(第4回自然災害対策小会議資料を一部抜粋・加工)

・論点項目<35>

頻発する大雨・洪水や、頻度の高い地震による
影響は考慮されているか

(第5回自然災害対策小会議資料を一部抜粋・加工)

図 評価対象施設等の抽出フロー

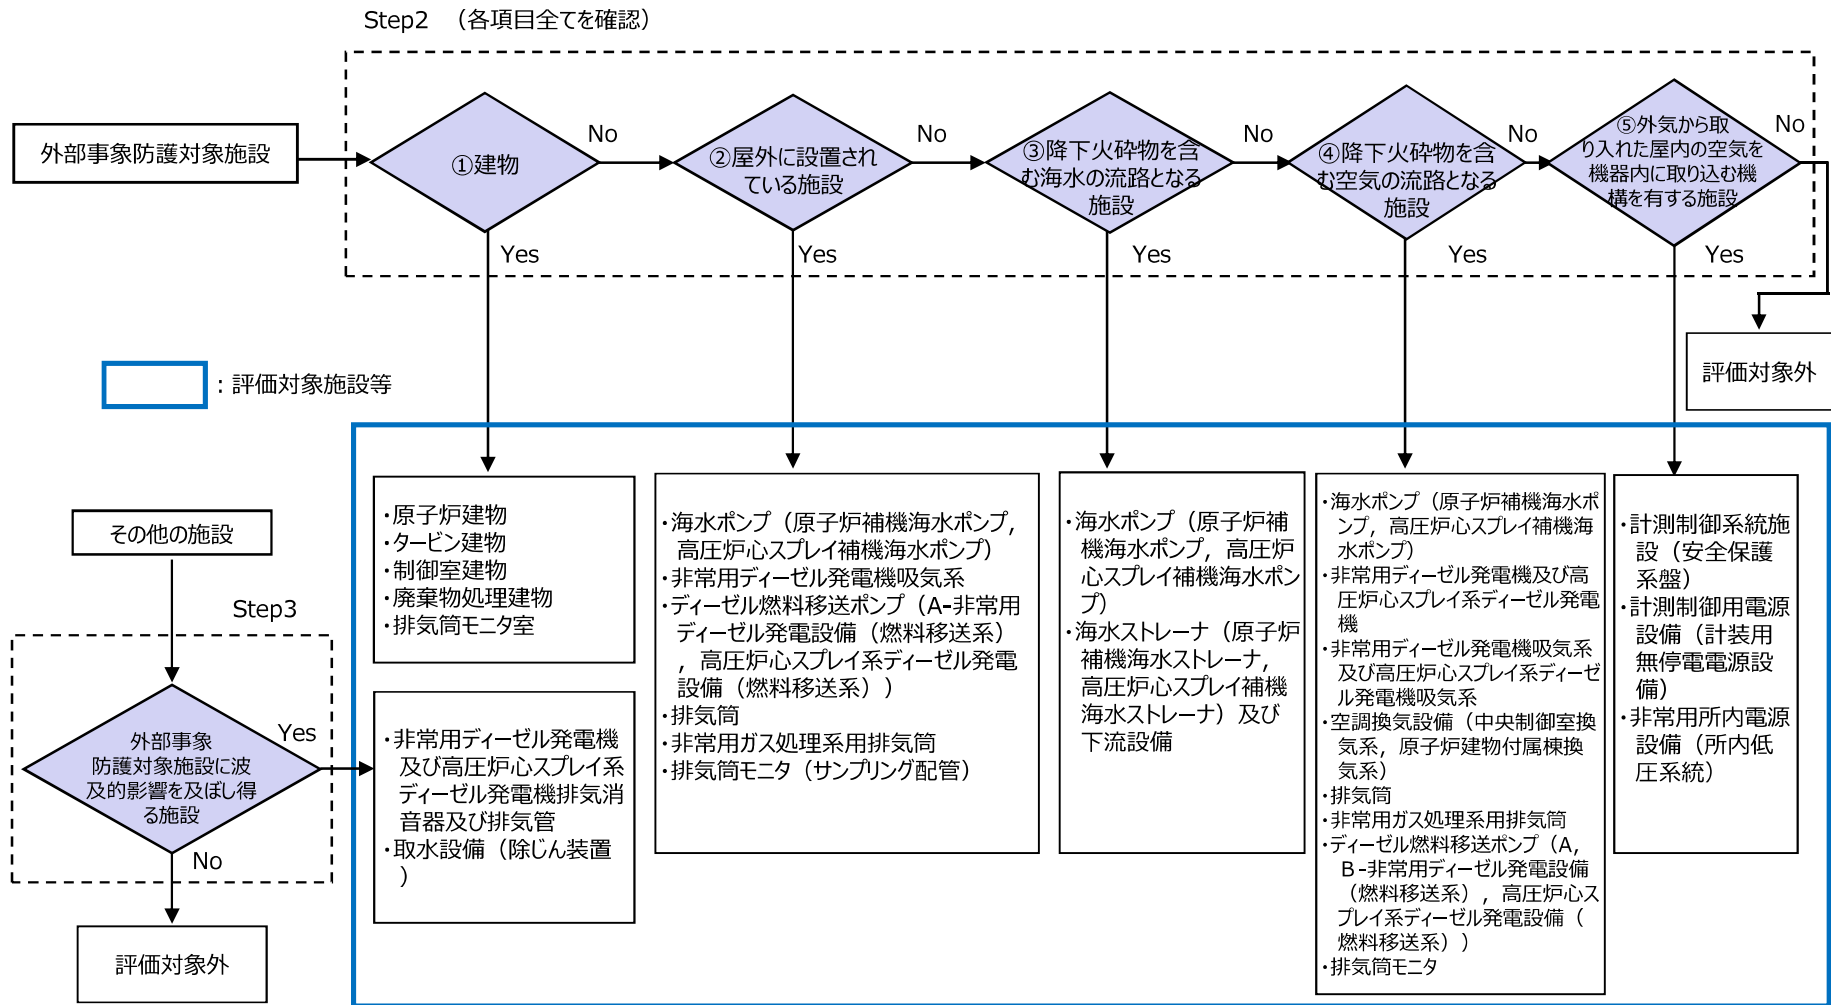
火山灰による重要設備への影響は考慮されているか

■ 設置許可基準規則第6条の要求事項として、外部事象防護対象施設を抽出し、これらに対して降下火砕物発生時の要求事項を踏まえて、網羅的に防護施設を抽出した。評価対象施設等の抽出フローを以下に示す。
